# HANDICAP TILGÆNGELIGHED I JOBCENTER KØBENHAVN OPFØLGNINGSRAPPORT

**KØBENHAVNS KOMMUNE**

Denne rapport indeholder Borgerrådgiverens opfølgning på den endelige rapport af 10. september 2008 om handicaptilgængelighed i Jobcenter København Skelbækgade, Nyropsgade og Musvågevej under Beskæftigelses- og Integrationsforvaltningen.

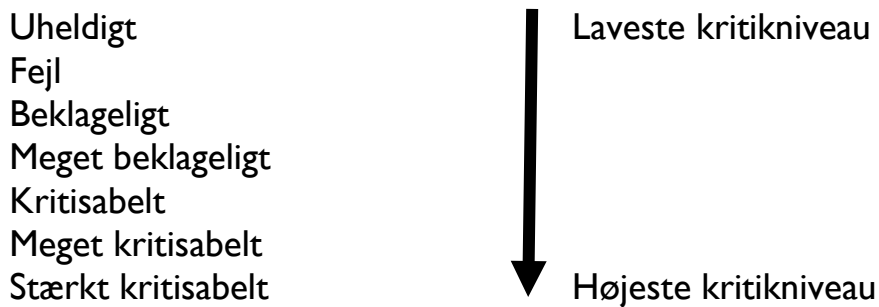
*Selvom etableringen af støttebøjler ikke er et udtrykkeligt krav efter BR 1995 kapitel 4.4.1, er det min opfattelse, at den manglende støttebøjle ved toiletets ene side kan betyde, at det for nogle personer i kørestol kan være vanskeligt at benytte toiletet. Jeg finder dette uheldigt og henstiller til, at jobcentret monterer en støttebøjle i overensstemmelse med anvisningerne i BR 1995 kapitel 4.4.1. Jeg beder om underretning om, hvad min henstilling giver anledning til.”*

”Den anden støttebøjle er endnu ikke monteret. En håndværker er sat på sagen, og bøjlen vil være sat op inden for 2 måneder.”

*Jeg finder det kritisabelt, at der skulle forløbe mere end fire år, fra jeg på inspektionstidspunktet konstaterede og påtalte den manglende støttebøjle, til den blev monteret.*
